Ergänzungen zum Gutachten über die Auswirkungen des Projektes "Radverkehrsführung Bismarckstraße" auf den dortigen Baumbestand

In die nachstehende, überarbeitete Version des Gutachtens wurden Ergänzungen eingefügt, mit dem Ziel, die am 06.10.2014 besprochenen Inhalte, die zu Änderungen in der Beurteilung einiger Baumsituationen führten, festzuhalten. Im Wesentlichen geht es um zwei Aspekte, zum einen um geplante Pflasterrinnen mit Straßenabläufen, deren Einbau durch die veränderten Verkehrswege notwendig sind und zum andern um die Ausführung von Geh- und Radwegen im Bereich der bestehenden Mittelstreifen.

Heisdorf, den 10.09.2015

Abbildung 1: Lageplan 5

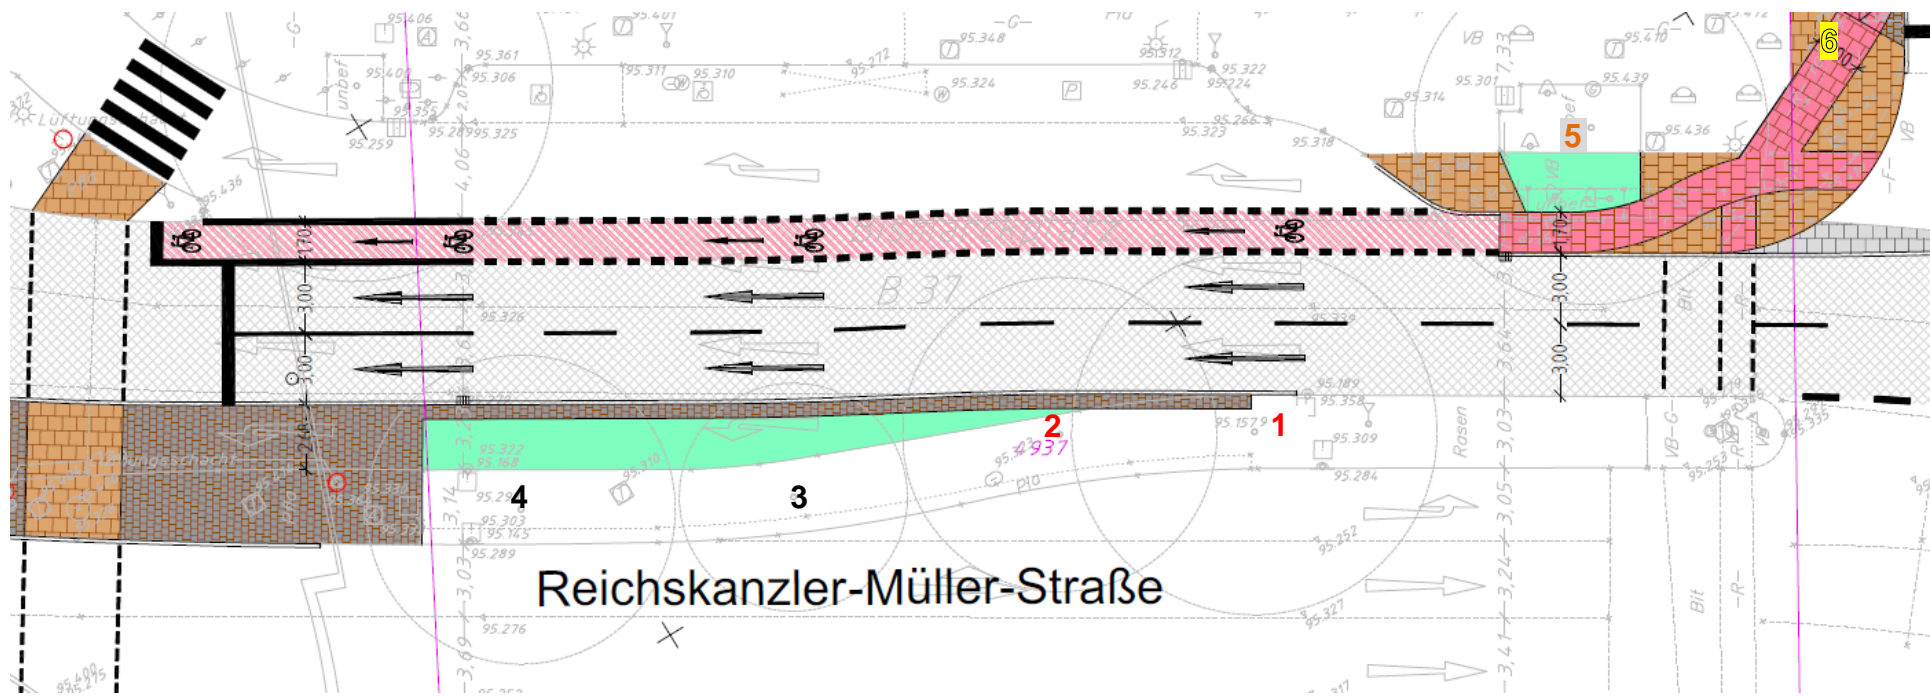
In diesem Projektbereich wird die Linksabbiegerspur der Grünfläche zugeschlagen, so dass wertvoller Raum für die Mittelinsel entsteht. Durch die Veränderung der Bordsteinkante kommt es zu einem tiefgreifenden Eingriff im potentiellen Wurzelraum der Platanen, da ein grundhafter Ausbau für den Straßenablauf erstellt werden muss. Diese Maßnahme wird aufgrund der räumlichen Nähe insbesondere die Bäume Nr. 1 und 2 betreffen.

Mit der Anlage der Pflasterrinne und den dazugehörigen Straßenabläufen wird der Ausbau der bestehenden Bordsteine, die Herrichtung der Gründung und der Einbau neuer Bordsteine verbunden sein. Für diese Arbeiten wird das Erdmaterial hinter den bestehenden Bordsteinen freigelegt und entfernt werden müssen. Die Durchwurzelung ist in diesem Bereich erfahrungsgemäß sehr dicht, so dass bei einer zu erwartenden Breite der notwendigen Schachtung von mindestens 30cm und einer Tiefe von 50-60cm mit einem massiven Eingriff in den statisch wirksamen Wurzelraum gerechnet werden muss, zumal der ausschlaggebende Teil des Wurzelraumes etwa im Bereich eines 90° Sektors durch die Schachtungen durchschnitten würde. Folgt man gängigen Literaturangaben über den statisch wirksamen Wurzelraum sowie den Erfahrungen langjähriger Praxis, dann werden die Auswirkungen dieser Maßnahme die Standfestigkeit von Baum Nr. 1 beeinträchtigen und damit seine Verkehrssicherheit. Allerdings wäre eine genauere Erfassung des Risikos im Zuge der Durchführung der Schachtungsarbeiten möglich. Je nach Stärke und Verlauf der dabei freigelegten und durchtrennten Wurzeln, bzw. anschließend durchgeführten Standsicherheitsuntersuchungen, könnte es sein, dass eine erneute Einschätzung der Verkehrssicherheit so ausfällt, dass der Baum zunächst an seinem Standort verbleiben kann und intensiv kontrolliert bzw. möglicher Weise durch einen Kronenrückschnitt stabilisiert werden kann. Im Fall von Platane Nr. 2 wird es durch den Umbau der Straße zu deutlich geringeren Eingriffen in den Wurzelraum kommen, denn die Veränderung der Wegführung sowie der Bau der Pflasterrinne erfolgt hier in der seit Jahren existierenden asphaltierten Fahrbahn, in der erwartungsgemäß kaum bzw. keine Wurzeln mehr wachsen.

Abbildung 2: Lageplan 5 (L14)

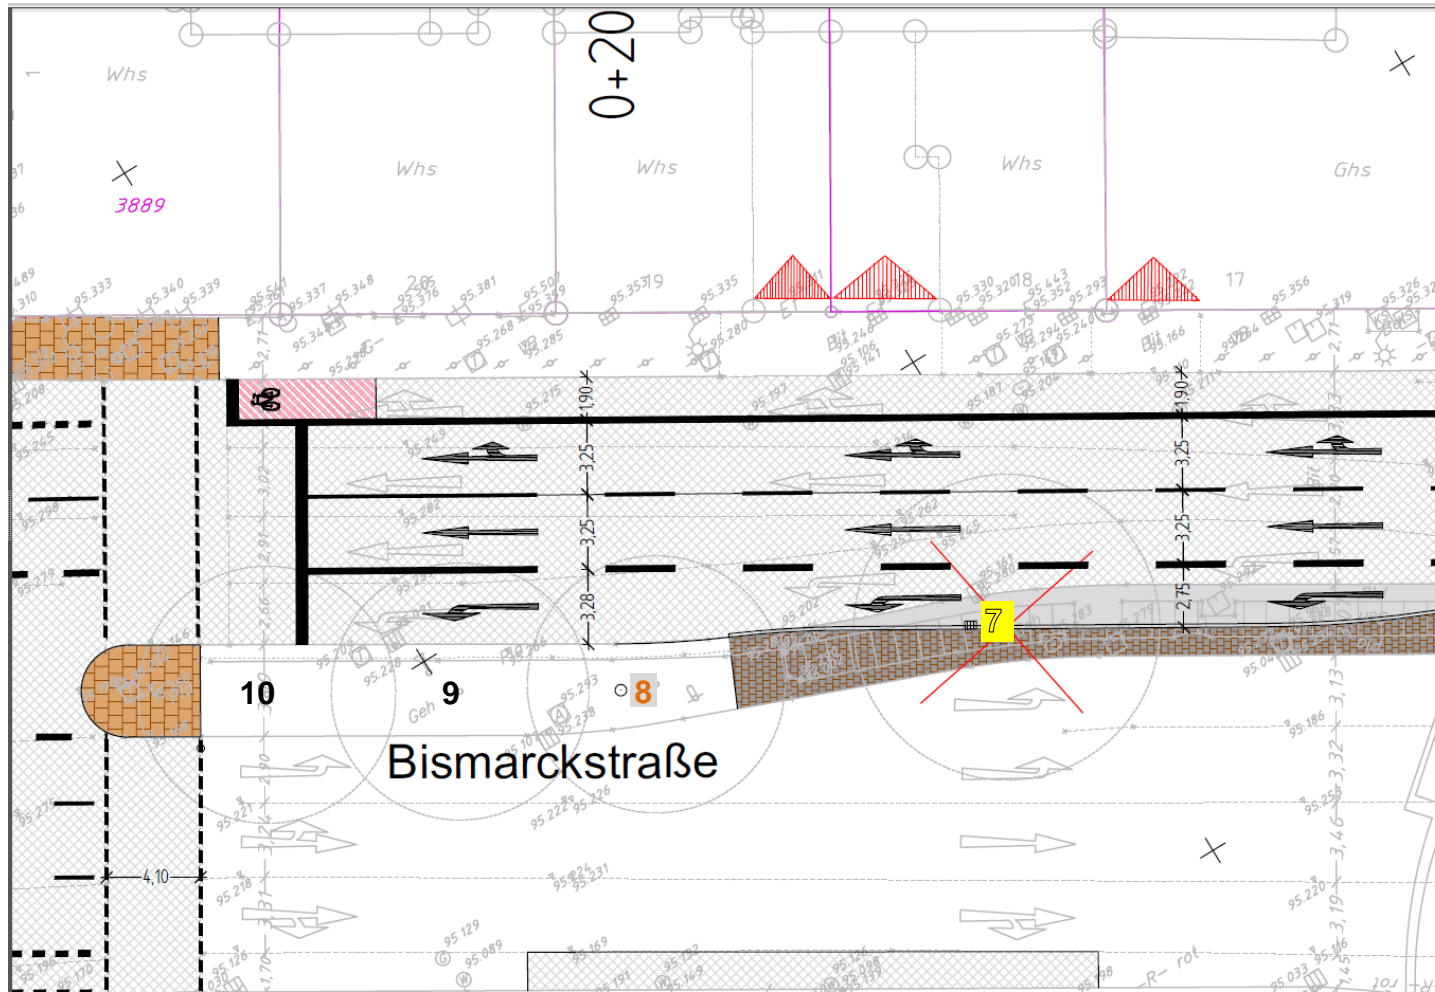
Die Platane Nr. 7 muss aufgrund der veränderten Fahrbahnführung gefällt werden. Sie steht derzeit ungünstig in einem aufgeschütteten Hochbeet. Durch die Veränderung des Straßenverlaufs und der damit verbundenen Verlagerung des Bordsteins kommt es möglicher Weise zu Eingriffen in den Wurzelraum der Platane Nr. 8.

Abbildung 3: Lageplan 5 (L12)

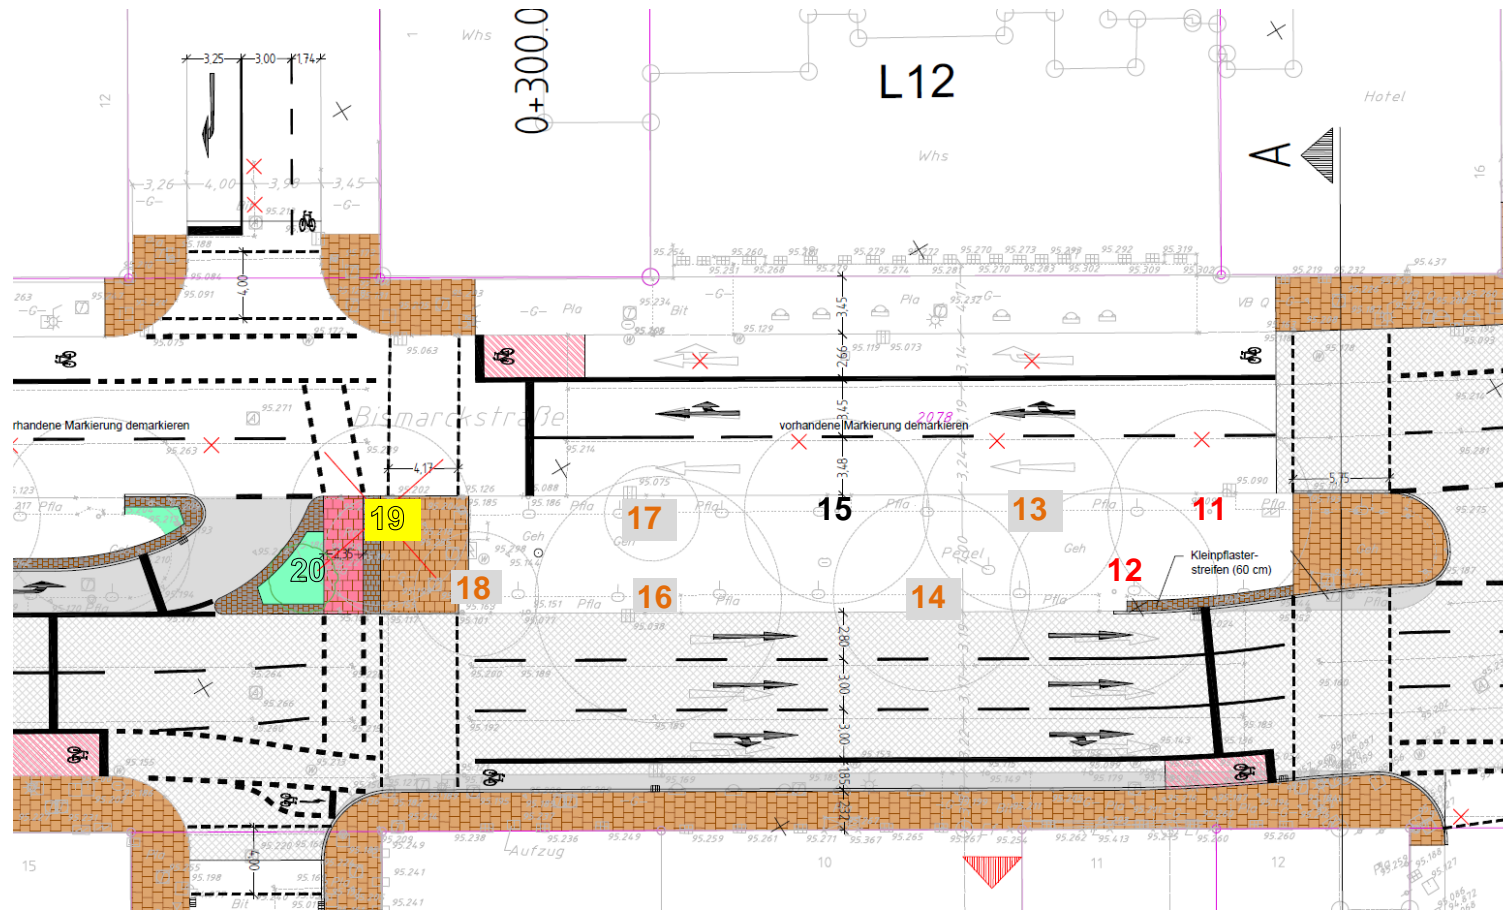
Platane Nr. 11 wächst in einem Abstand von ca. 20cm zum Bordstein, dieser wird schon in die Straße hinein gedrückt. Parallel dazu hebt sich der Bereich aus Kopfsteinpflaster bereits deutlich an. Auch die Bäume Nr. 15 und 16 drücken den Bordstein in Richtung Straße. Durch die Einrichtung einer Fußgängerquerung bzw. die Neugestaltung der Fahrbahntwässerung kommt es zu tiefgreifenden Eingriffen in den Wurzelraum der Platanen Nr. 11 und 12, deren Wurzeln in diesem Bereich intensiv wachsen und das alte Kopfsteinpflaster stark anheben.

Die Situation dieses Baumes ist vergleichbar mit der des Baumes Nr. 1: die Einrichtung der Pflasterrinne inklusive Straßenabläufen und die damit verbundene Erneuerung des Bordsteines werden den statisch wirksamen Wurzelraum aller Erfahrung nach stark beeinträchtigen. Mit dem Erlöschen der Verkehrssicherheit muss gerechnet werden. Die in diesem Fall unabwendbare Fällung lässt sich eventuell abwenden, wenn sich beim Ausheben des notwendigen Grabens zeigt, dass die durchtrennten Wurzeln nach Durchmesser und Verlauf nur geringe Bedeutung für die Verkehrssicherheit haben.

Insbesondere die Platanen, deren Durchmesser größer als 50cm sind, haben sehr ausgeprägte, oberflächlich sichtbare Wurzeln, die mehrere Meter entfernt vom Stamm wachsen. Durch die Neugestaltung einer Fußgängerquerung muss der Baum Nr. 19 gefällt werden, während die Wurzelbereiche der Bäume Nr. 16 und 18 durch diese Eingriffe beeinträchtigt werden. Durch die Fällung von Platane Nr. 19, muss die Krone von Baum 18 eingekürzt und so den veränderten Raumverhältnissen angepasst werden.

Die geplante Ersatzpflanzung von Baum Nr. 20 wird nicht empfohlen, da der Standraum zu klein ist, um sie erfolgsversprechend durchführen zu können. Einem Großbaum sollten mindestens 24m³ Bodenraum zur Verfügung gestellt werden.

Abbildung 4: Lageplan 5 (L10)

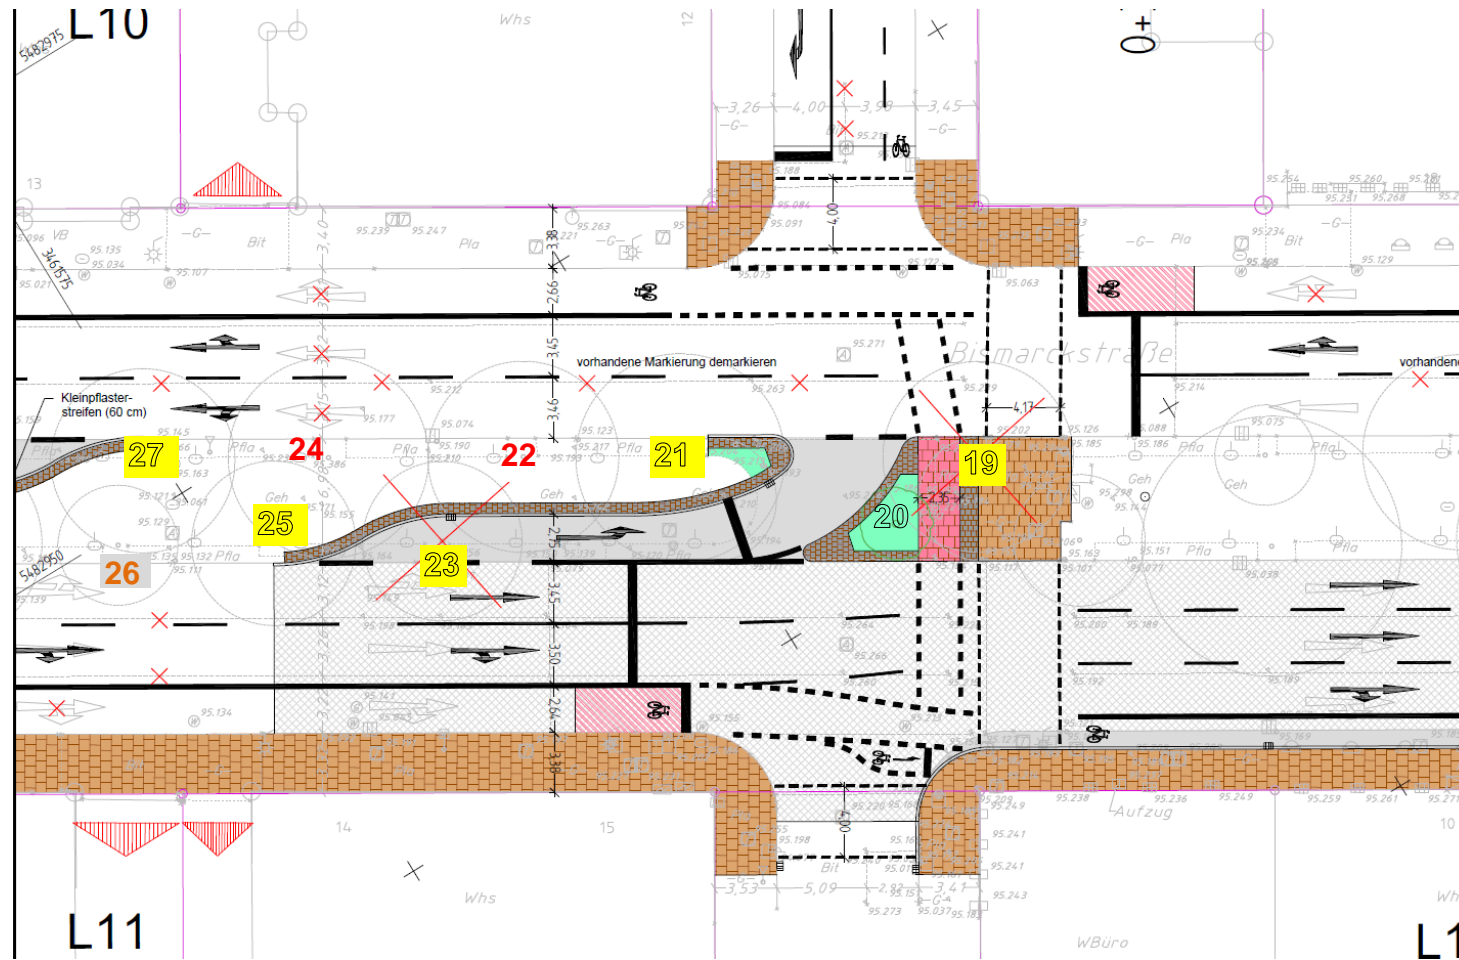
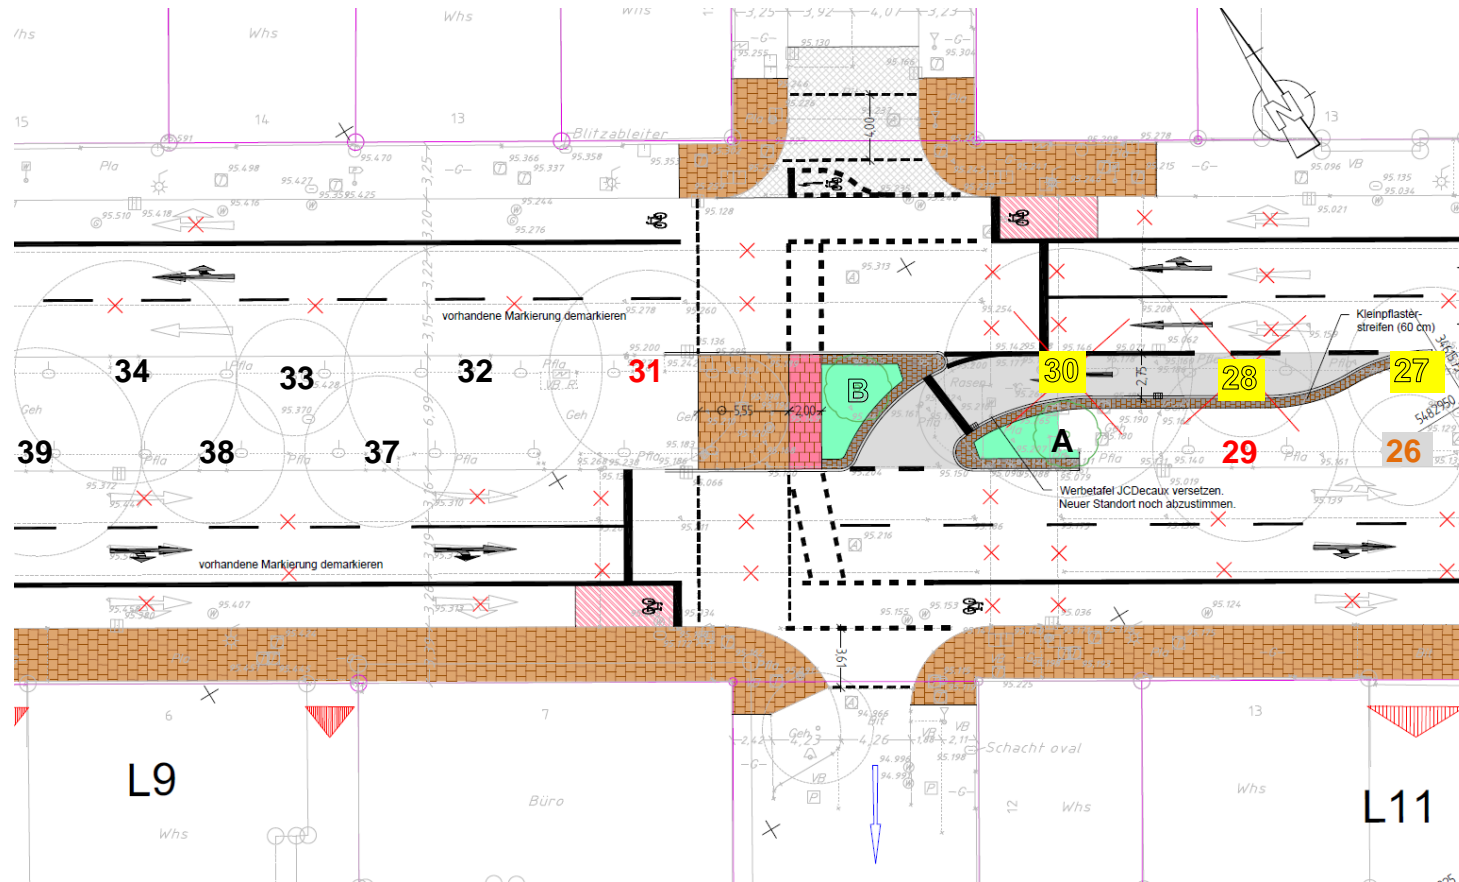
Durch die Einrichtung von zwei neuen Radwegen kommt es zu tiefgreifenden Eingriffen in den Wurzelraum aller Bäume in diesem Bereich. Darüber hinaus müssen die Bäume Nr. 23, 28 und 30 aufgrund der Wegführung gefällt werden.

Die vorgeschlagene Ersatzpflanzung A ist möglich, die vorgeschlagene Ersatzpflanzung B sollte aufgrund des geringen Standraums besser nicht erfolgen, sofern keine unterirdisch vernetzten Baumquartiere von $> 24\text{m}^3$ geschaffen werden können. Die Fällung der Bäume 28 und 30 hat zur Folge, dass die Platane Nr. 29 extrem freigestellt wird, so dass hier eine Kroneneinkürzung erfolgen muss, um die Baumkrone den geänderten Bedingungen anzupassen.

Die geplante Pflasterrinne mit Straßenabläufen sowie der grundhafte Ausbau von zwei neuen Verkehrswegen fällt in die jetzige Grünfläche hinein und deckt große Teile des statisch wirksamen Wurzelbereiches der Platanen Nr. 21, 25 und 27 ab. Bei Platane Nr. 21 betrifft dies mehr als $2/3$ seines Wurzelraumes im Grünstreifen, bei den Platanen 25 und 27 reichen diese Eingriffe bis in unmittelbare Nähe ihres Stammes und durchschneiden den zur Verfügung stehenden Grünstreifen auf mindestens einem Viertel der Standfläche. Auch bei den Platanen 22 und 29 wird in den statisch wirksamen Wurzelteiler eingegriffen, eine besondere Gefährdung ihrer Standsicherheit, die mit an Sicherheit grenzender Wahrscheinlichkeit früher oder später ihre Fällung notwendig machen wird.

Abbildung 6: Lageplan 4 (L8)

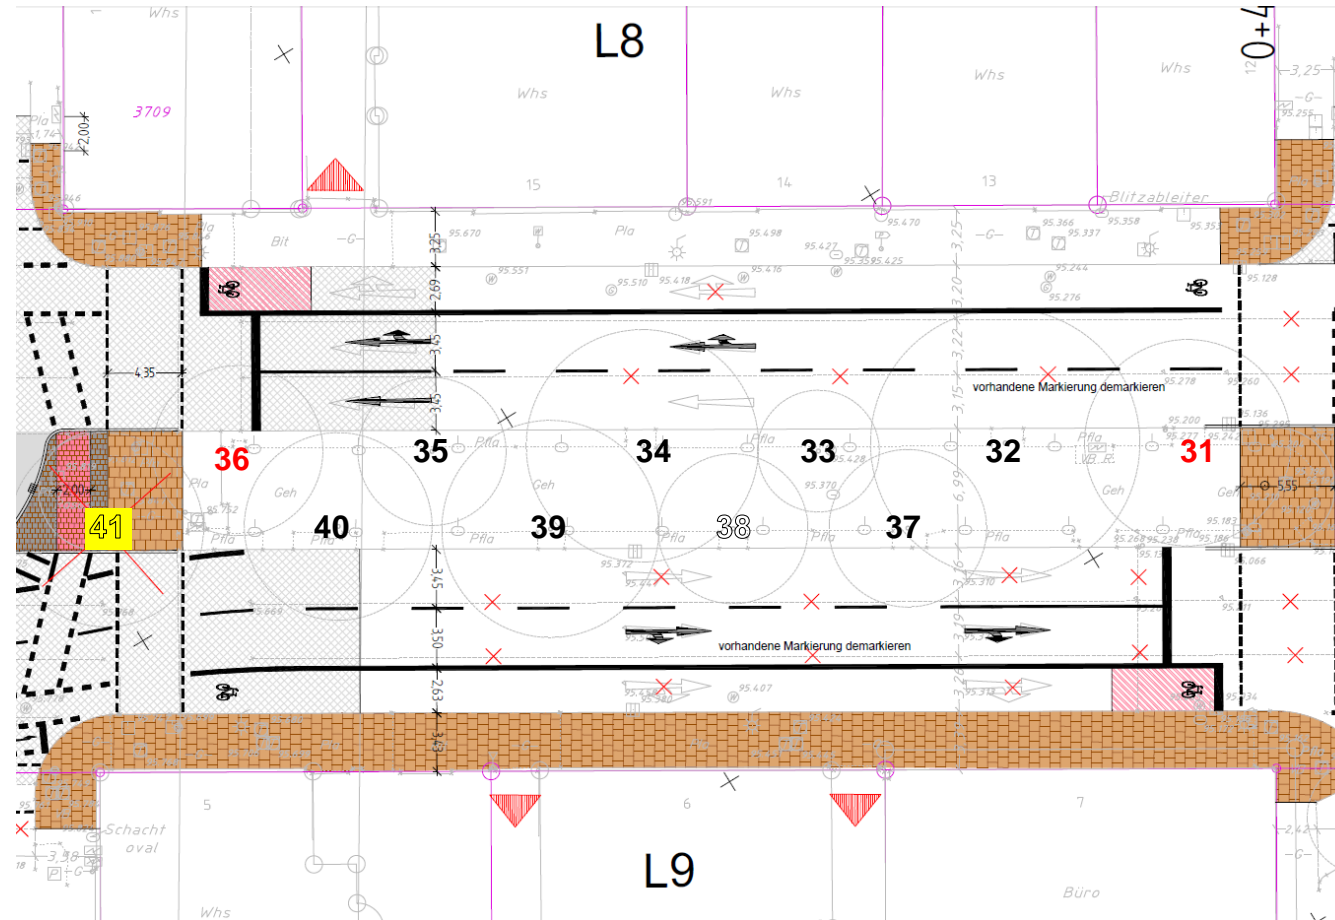
Platanen Nr. 31 wächst in einem Abstand von ca. 20cm zum Bordstein, dieser wird schon in die Straße hineingedrückt. Parallel dazu hebt sich der gepflasterte Bereich aus Kopfsteinpflaster bereits deutlich an. Durch die Neugestaltung einer Fußgängerquerung wird es hier zu starken Eingriffen in den Wurzelraum kommen, gleiches ist für den Wurzelraum des Baumes Nr. 36 zu erwarten. Die Situation ist vergleichbar mit der des Baumes Nr. 11. Der Baum bedarf wie bereits vorab beschrieben einer leichten Kroneneinkürzung.

Der Baum Nr. 38 ist aufgrund seiner schlechten Vitalität bereits zur Fällung gekennzeichnet. Baum Nr. 41 liegt im Bereich einer neu geplanten Fußgängerquerung und muss gefällt werden.

Wie bereits beschrieben, kann eine Erhöhung des Niveaus von Geh- und Radweg im Bereich des bestehenden Mittelstreifens nicht durchgeführt werden. Damit erfolgt der vom Planungsträger vorgesehene Schotterausbau in einer Stärke von 40cm, der maschinell verdichtet wird. Dadurch werden insbesondere die oberflächlich streichenden Wurzeln der beiden Platanen noch stärker als bereits angenommen beeinträchtigt bzw. müssen teilweise entfernt werden. Das bedeutet, dass die Verkehrssicherheit der beiden Platanen nicht als gesichert gelten kann. Während der Baumaßnahmen ist anhand der Durchmesser

und Verläufe der durchtrennten Wurzeln zu beurteilen, ob die Verkehrssicherheit beeinträchtigt ist und auf welche Weise dem entgegengewirkt werden kann.
